**ФЕДЕРАЛЬНОЕ ГОСУДАРСТВЕННОЕ БЮДЖЕТНОЕ УЧРЕЖДЕНИЕ
«ВСЕРОССИЙСКИЙ ОРДЕНА “ЗНАК ПОЧЕТА” НАУЧНО-ИССЛЕДОВАТЕЛЬСКИЙ
ИНСТИТУТ ПРОТИВОПОЖАРНОЙ ОБОРОНЫ МИНИСТЕРСТВА РОССИЙСКОЙ
ФЕДЕРАЦИИ
ПО ДЕЛАМ ГРАЖДАНСКОЙ ОБОРОНЫ, ЧРЕЗВЫЧАЙНЫМ СИТУАЦИЯМ
И ЛИКВИДАЦИИ ПОСЛЕДСТВИЙ СТИХИЙНЫХ БЕДСТВИЙ»**

О разъяснении требований
нормативных документов

«О проектировании рамп в зданиях автостоянок»

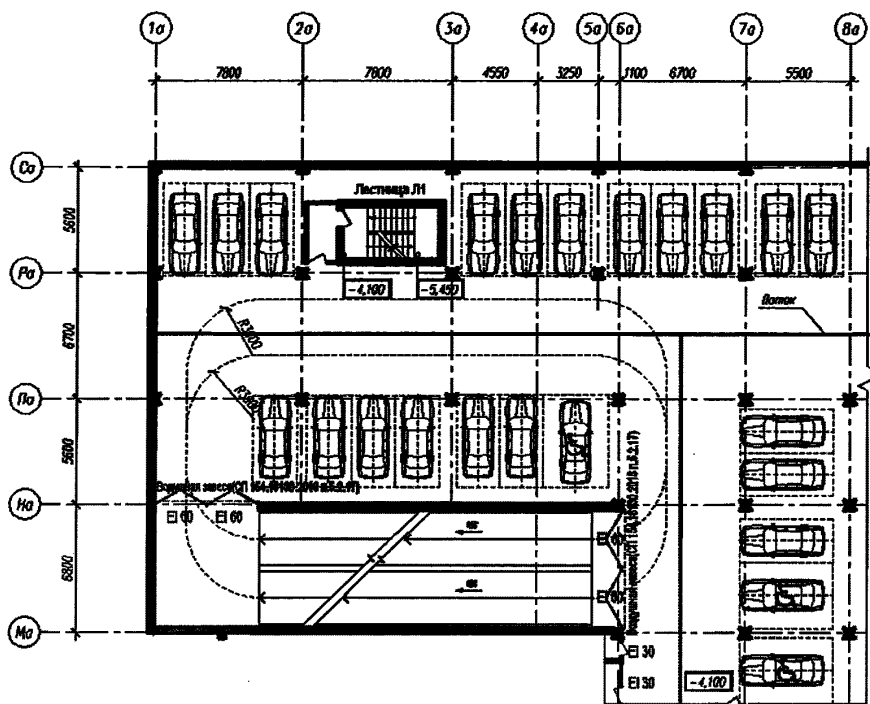
1. Прошу разъяснить, является ли рампой конструкция, отвечающая перечисленным в п.3.27 СП 113.13330.2012 характеристикам, но не ведущая наружу, а соединяющая между собой по два этажа здания автостоянки?

1) Рампой (пандусом) является конструкция, удовлетворяющая определению, приведенному в п. 3.27 СП 113.13330.2012 «Стоянки автомобилей», в том числе конструкция, соединяющая два этажа и не ведущая наружу.
